MICRO-CENTRALINA IDROELETTRICA SUL TORRENTE SCOLTENNA

Proponente: San Lucano idroelettrica srl

Integrazione richiesta dalla Conferenza dei Servizi

Relazione di Controdeduzione alle Osservazioni
E alle richieste di integrazione avanzate dalla
Conferenza dei Servizi

Fig. 1: Immagini da drone delle opere già realizzate

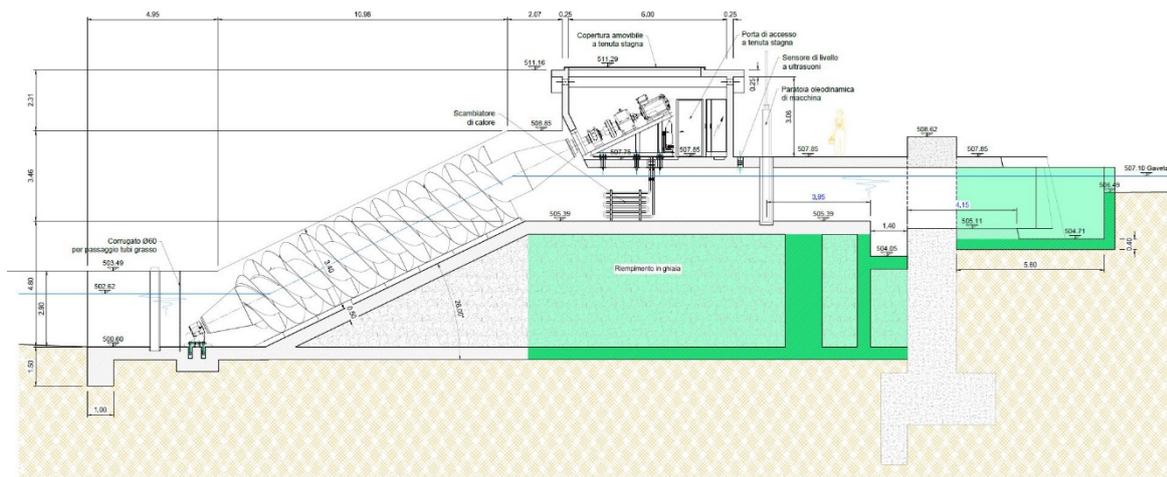
Fornire due planimetrie in scala adeguata, che rappresentino chiaramente e con colore diverso a seconda dello stato di attuazione, tutte le opere già realizzate o parzialmente realizzate e quelle da realizzare: una planimetria per la briglia e l'edificio di centrale ed una per la strada di accesso, l'elettrodotto e la cabina elettrica.

Lo stato di fatto delle opere già realizzate è visibile nelle immagini seguenti riprese mediante drone.

Si vede la vasca di carico di monte quasi completata, le aperture ricavate nel corpo briglia, la parte inferiore della sede di alloggiamento della coclea.

Fig. 6: Tracciato del cavidotto di connessione (inizio e termine): strada privata 68 m, strada comunale 1156 m. In blu già realizzato, in rosso da realizzare.

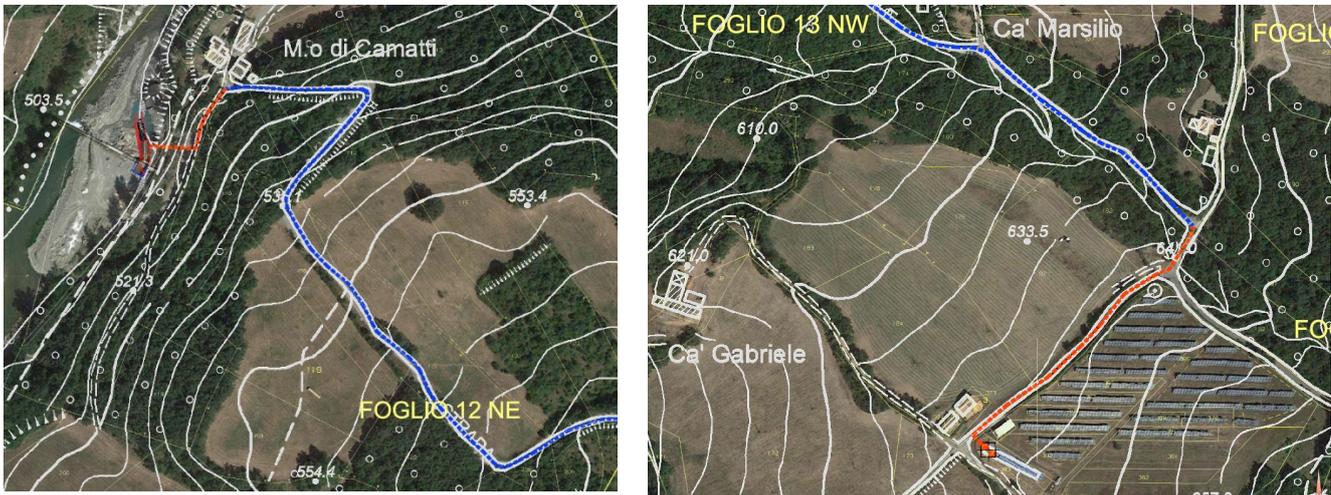
Fornire una rappresentazione delle opere di progetto (briglia, edificio di centrale, adeguamento della strada di accesso, elettrodotto, cabina, ecc.) su base catastale, in cui siano evidenziati e leggibili i numeri dei mappali interessati dalle opere (compresa la fase di cantiere) ed una tabella riepilogativa in cui per ogni mappale interessato siano indicati i proprietari ed il tipo di contratto di disponibilità stipulato (preliminare/definitivo, registrazione/trascrizione, servitù, affitto, diritto di superficie, ecc.).

Nell' "ELABORATO N° 6 – INTEGR. /2024 – OPERE DI CONNESSIONE" sono riportati su base catastale / CTR / aerofotogrammetrica i percorsi su strada privata e su strada comunale fino al punto di consegna in corrispondenza della cabina dell'esistente impianto fotovoltaico HERA.

La lunghezza dei percorsi sono rispettivamente di 68 m in strada privata (mappali 106, 109, 111) e 1156 m in strada comunale

Fig. 7: stralcio della sez. C-C, quota di gaveta 507.10 m

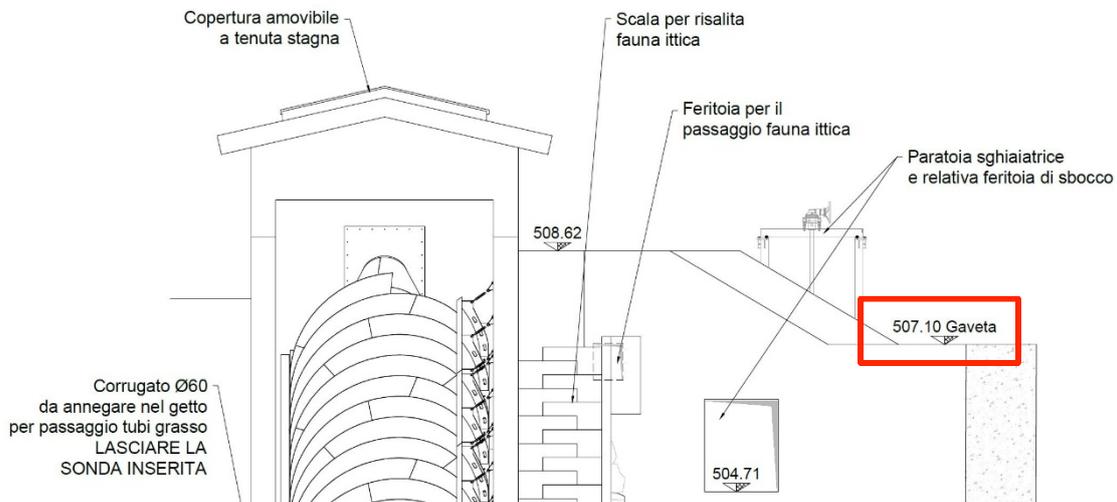
Alla luce di quanto indicato all'interno dell'elaborato denominato Relazione tecnica nel merito del risanamento della traversa su cui è prevista la realizzazione dell'impianto idroelettrico in esame, ovvero che “l'intervento proposto prevede il risanamento della briglia esistente mediante la demolizione di 20 cm della gaveta attuale con successivo ripristino, mantenendo la quota di sfioro originaria inalterata (507.10 m)”, così come evidenziato anche nella “Figura 16: porzione di prospetto della traversa”, che non risulta coerente con le quote riportate nella Figura 18 del medesimo elaborato, nonché in altri documenti progettuali agli atti del procedimento, si chiede di chiarire quale sia l'effettiva quota della gaveta risultante in seguito al completamento dei previsti interventi di ripristino, aggiornando anche opportunamente gli elaborati al fine di eliminare le incongruenze rilevate.

Nella tavola citata “ELABORATO N° 3 – SCIA INTEGR. /2024 – ARCHITETTONICI Piante - Sezioni” viene evidenziato il valore corretto della quota di gaveta di **507.10 m**, quota che in alcune parti degli elaborati era stata **erroneamente** trascritta. Si riporta stralcio della Sez. C-C della tavola:

Tutti gli elaborati sono stati resi congruenti mediante la correzione della quota erroneamente scritta.

Fig. 12: Profilo idraulico dello stato di fatto per $Q_{200} = 1055.60 \text{ m}^3/\text{s}$. Quota PL sez 297.50 = 508.95 m (a valle briglia)

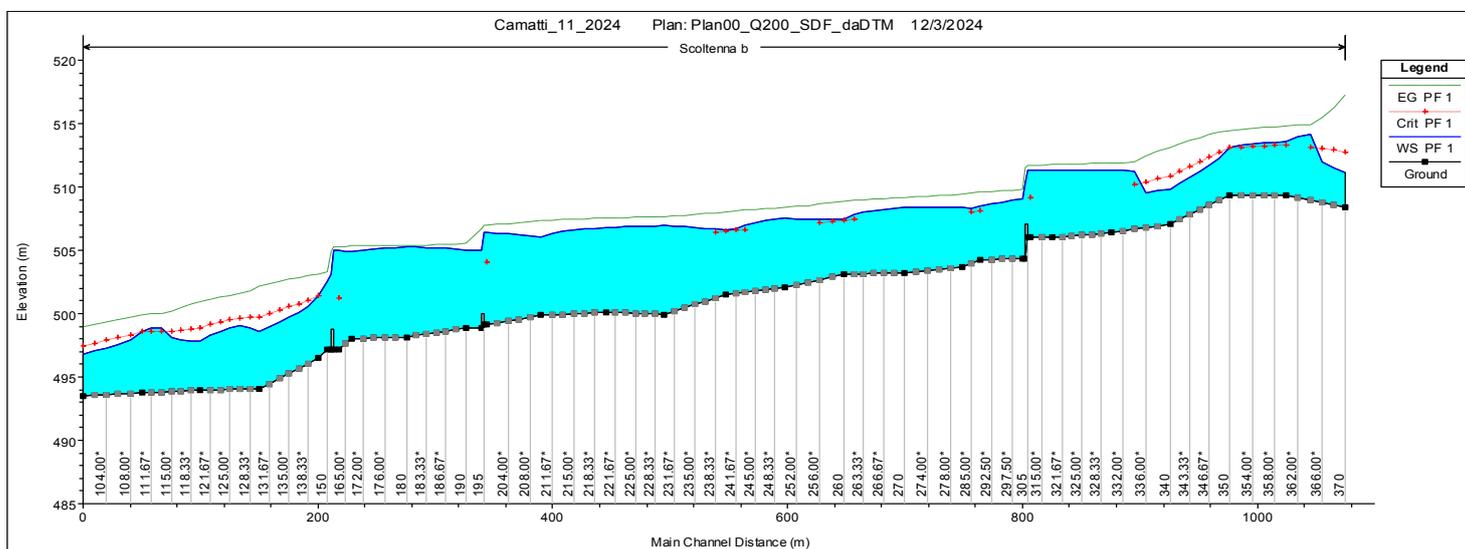
Nel merito dei contenuti del paragrafo 11 - Studio di compatibilità idraulica del documento denominato Relazione tecnica, si chiede di chiarire le valutazioni idrauliche condotte alla base delle affermazioni riportate secondo cui l'impianto in progetto non comporta riduzione della sezione idraulica del torrente Scoltenna, ma risulterebbe connesso ad un "leggero incremento della capacità di deflusso", alla luce di un riferimento ad una tavola n. 9bis che non risulta fra gli elaborati agli atti del presente procedimento, e di una Relazione idraulica contenente la sola modellazione di un tratto di circa 1 km del torrente Scoltenna tra le sezioni a monte della briglia di Mulino Camatti fino a valle del Mulino Ca' Camoscio, considerando un intervento di ricostruzione della briglia collassata a valle, nonché la riprofilatura per tutto il tratto del corpo idrico compreso tra Camoscio e Camatti, senza condurre modellazioni idrauliche di confronto fra la situazione ante operam e post operam in termini di profili di piena e livelli raggiunti dalle portate di riferimento.

Osservando il profilo di Fig. 12 si nota il tratto a corrente veloce prima della briglia Camatti dovuto ad un tratto a elevata pendenza (4.5%) tra le sezioni 340 e 350. La presenza della briglia genera un tratto a corrente lenta con il relativo salto di Bidone alla sezione 334 e lo stramazzo in altezza critica sulla briglia. Nel tratto compreso tra Camatti e Camoscio si evidenziano valori di velocità superiori o prossimi a 5 m/s; in questi punti le altezze d'acqua sono vicinissime all'altezza critica.

Fig. 26: Sezione H-H. Quote di gaveta e vasca di carico (in verde la parte di vasca già costruita)

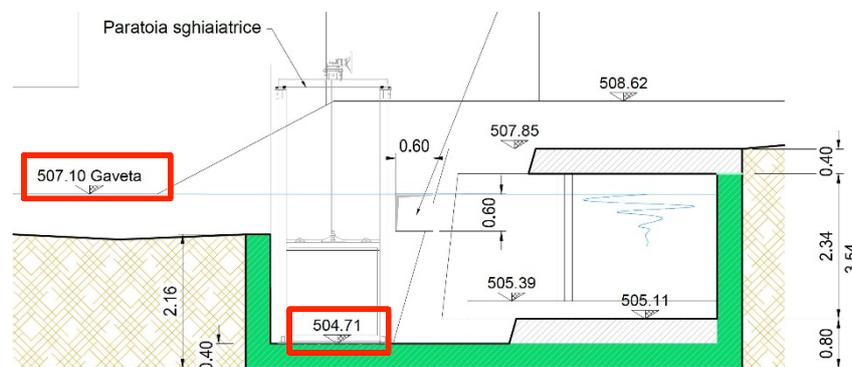
Si chiede di descrivere le operazioni di manutenzione ordinaria dell'impianto che si prevedono in fase di esercizio, con particolare riferimento a quelle che prevedono interferenze con l'alveo e movimentazioni di materiale litoide, al fine di poter disciplinare correttamente nel nulla osta idraulico di competenza le modalità legittimanti suddetti interventi. Nello specifico, si chiede di precisare la prevista frequenza degli eventuali interventi di svuotamento del bacino di alimentazione da realizzarsi a monte della spalla destra della briglia, ancorché prevista la realizzazione di una prima paratoia di sghiaimento a servizio di suddetto bacino di carico, in considerazione di una quota di imposta di suddetta camera di alimentazione indicata, all'interno dell'elaborato grafico n. 3 -strutturali, architettonici, pianta sezioni, pari a 506,49 m s.l.m. a fronte di una quota della gaveta indicata a 506,72 m s.l.m.

In merito alle quote indicate nel presente punto 8, esse sono errate in quanto derivanti da trascrizioni grafiche sbagliate, pertanto vanno corrette con riferimento alle tavole qui presentate. Si inserisce allo scopo uno stralcio della Sezione H-H della tavola “ELABORATO N° 3 – SCIA INTEGR. /2024 – ARCHITETTONICI Piante - Sezioni” ove le suddette quote sono: gaveta = 507.10 m; vasca di carico = 504.71
